(仮称) 青森西北沖洋上風力発電事業
環境影響評価方法書

補足説明資料

平成 3 1 年 2 月

日立造船株式会社

図 19 (5) マガンの日中の渡りの状況

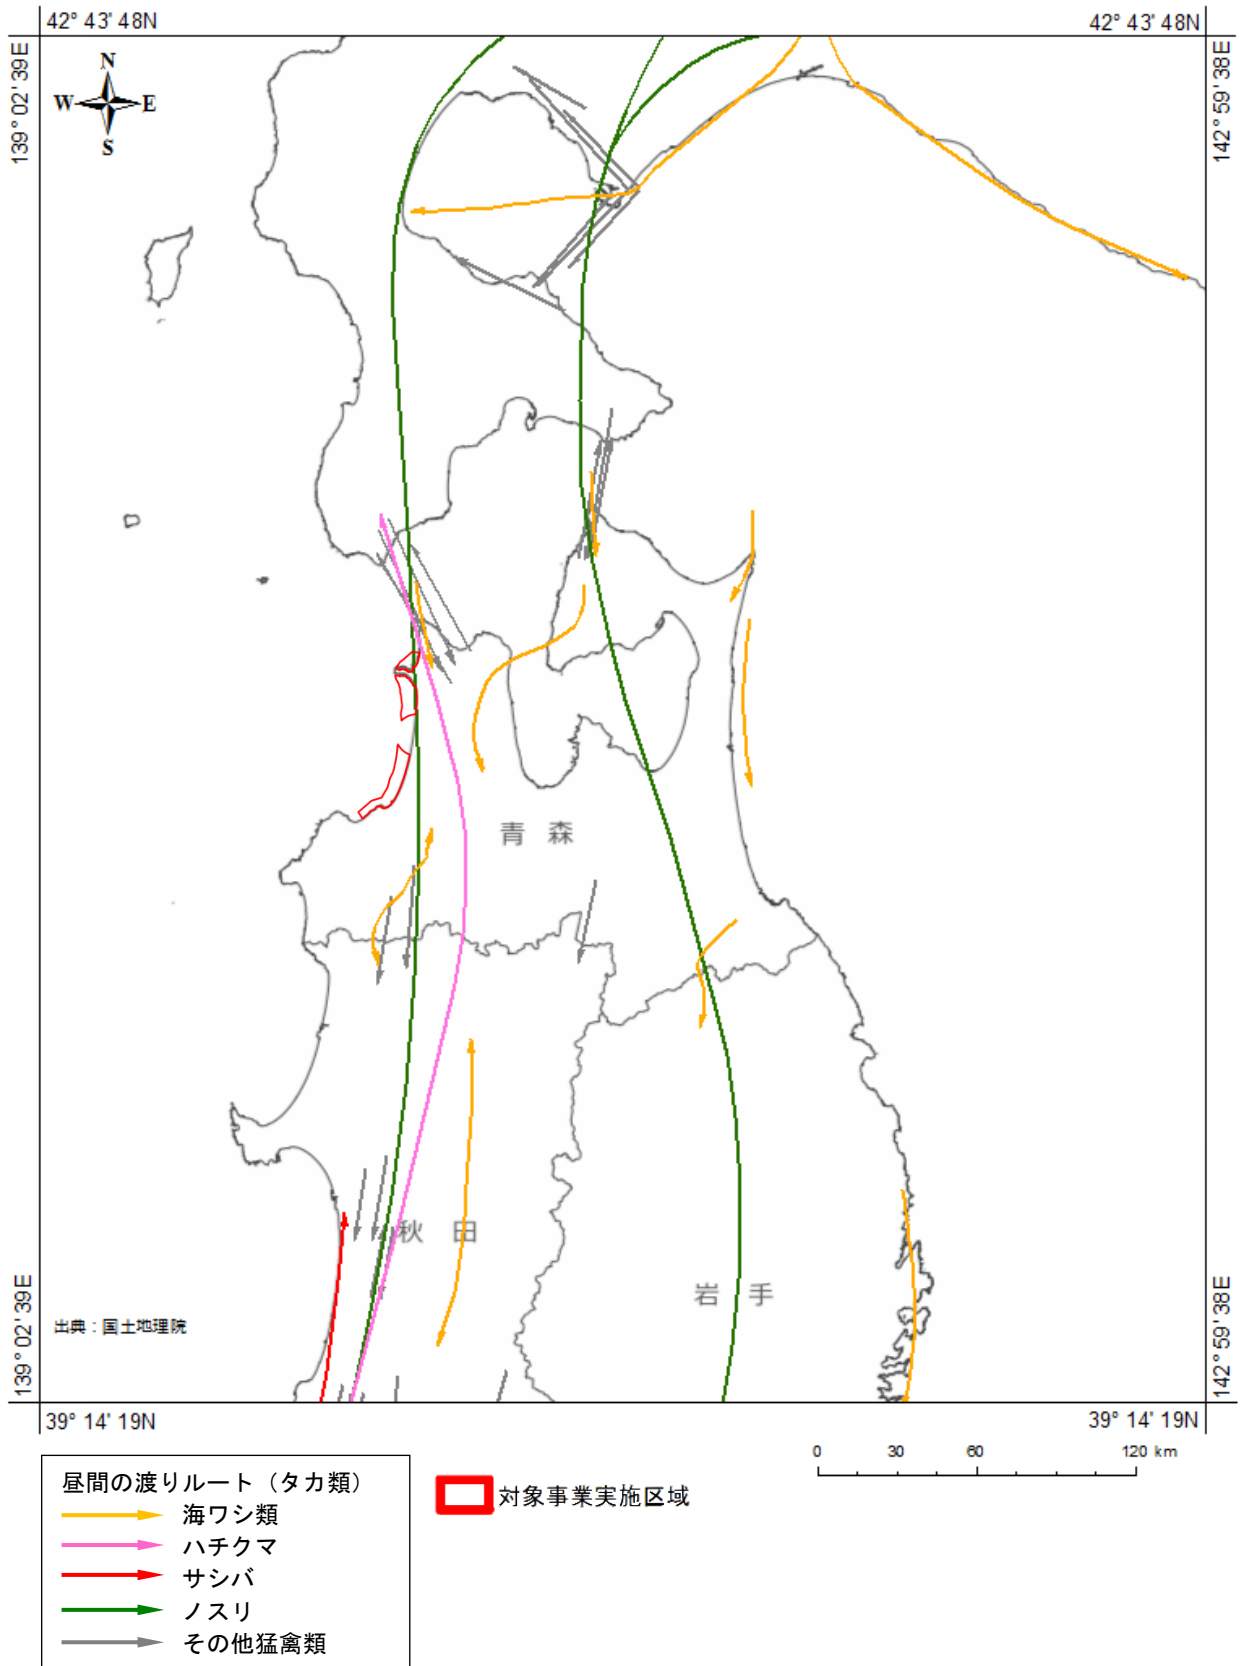
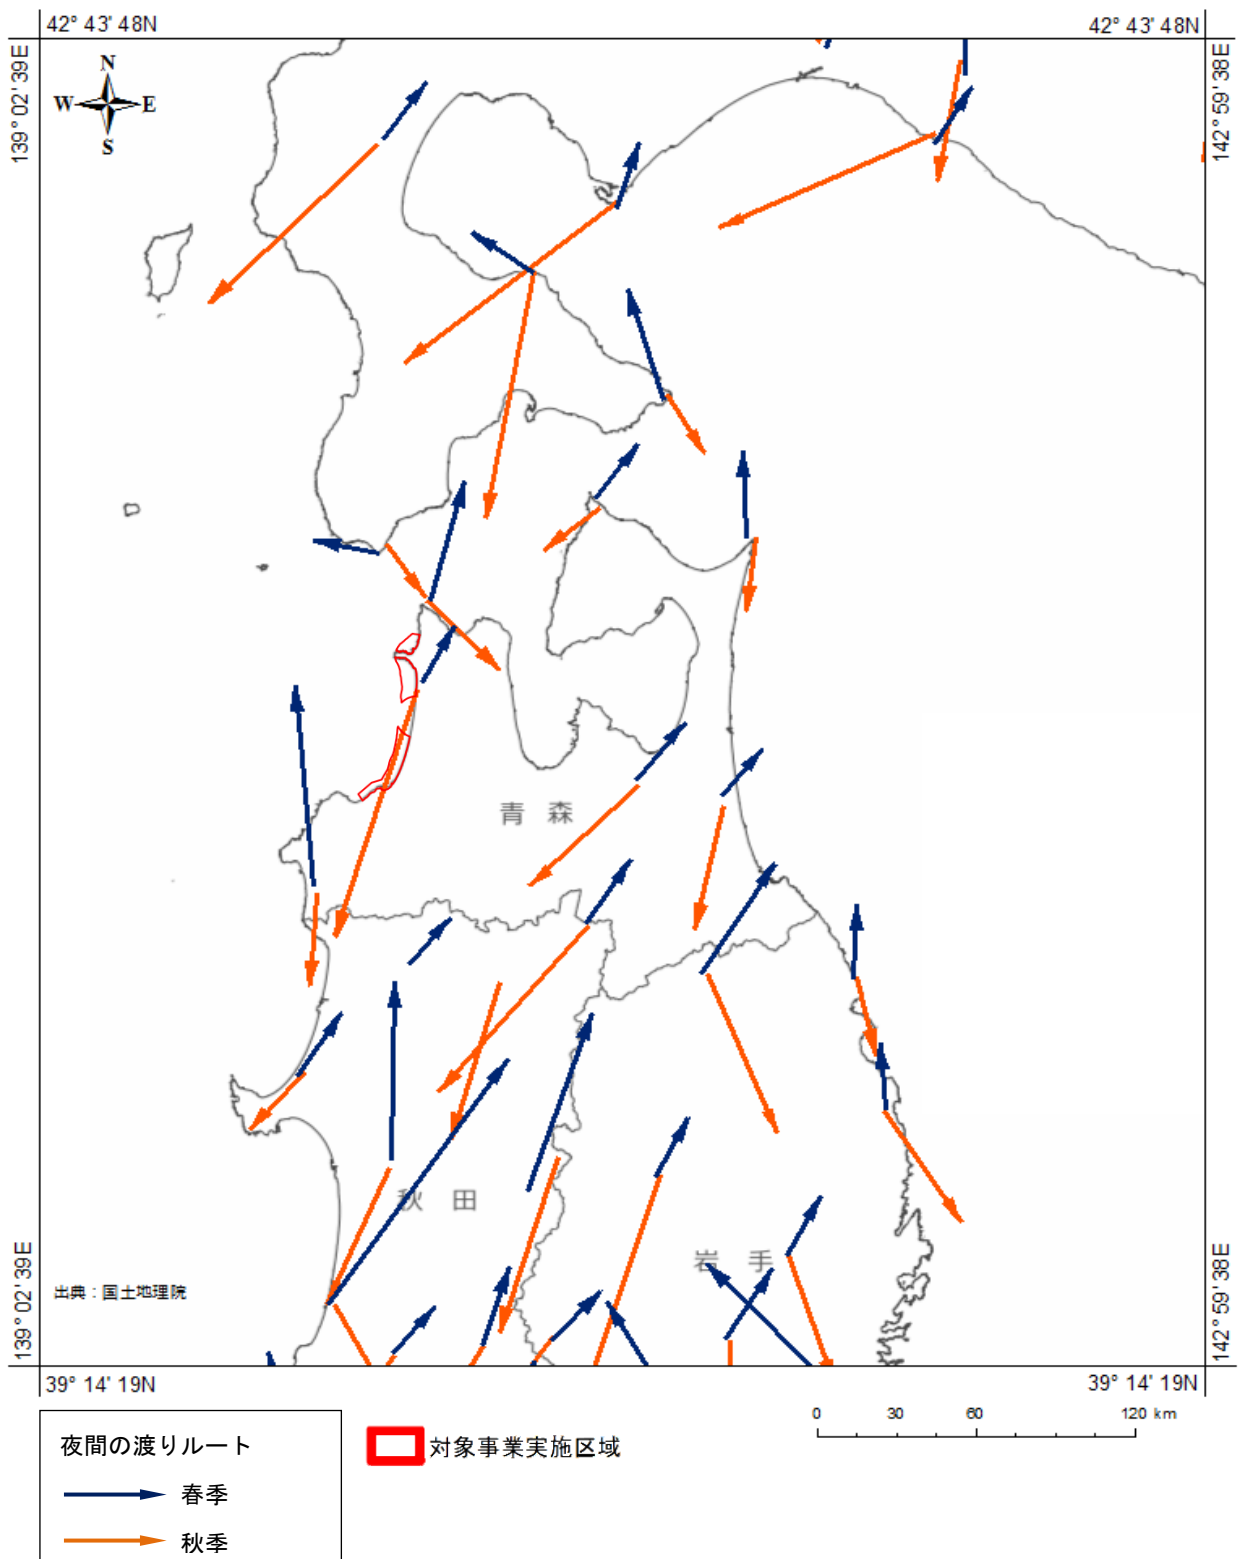
p. 81～85、p. 87～88 の図に対象事業実施区域を書き込んでください。

方法書 p. 81～85 及び p. 87～88 へ対象事業実施区域を重ね合わせた図を図 19(1)～(7) に示します。

図 20 藻場の分布状況

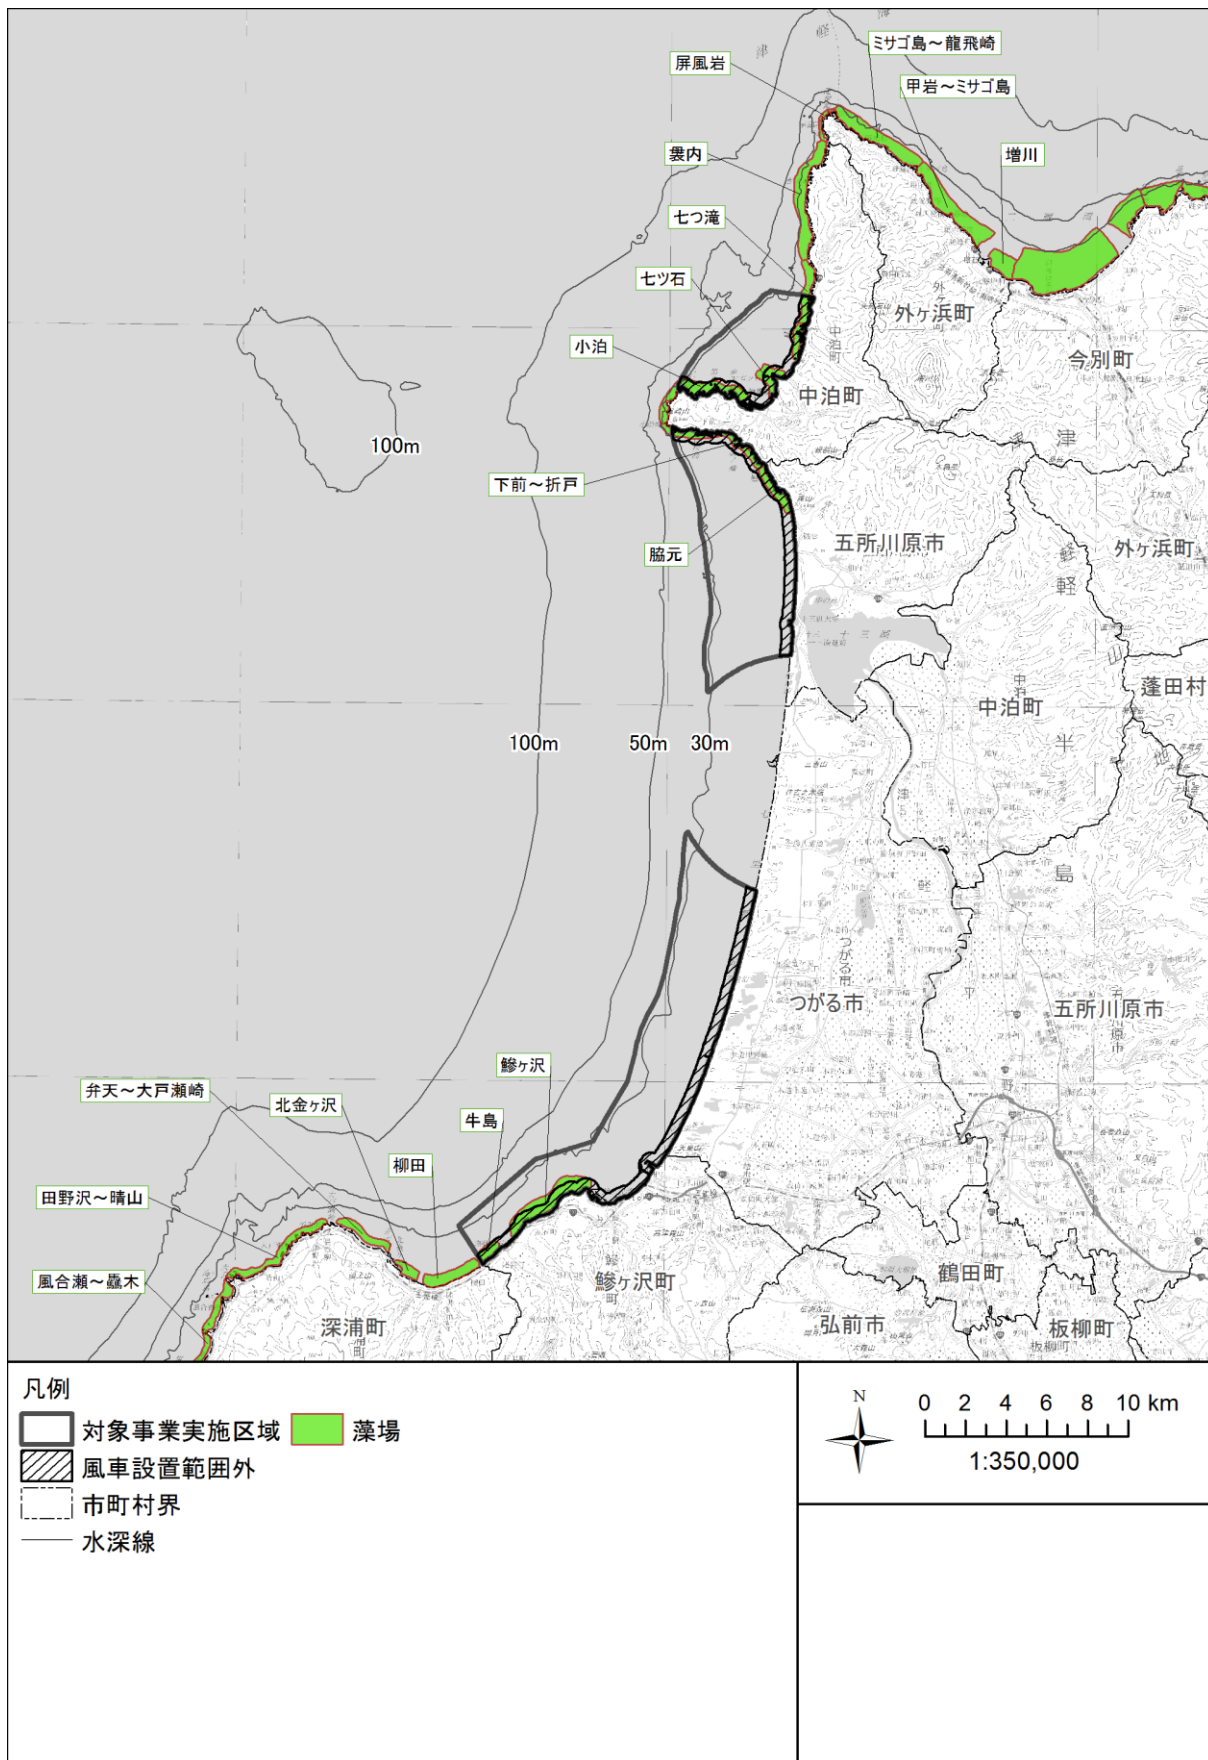
藻場の分布域と 500m 線との位置関係がわかるように図示してください。

修正した藻場の分布図を図 20 に示します。
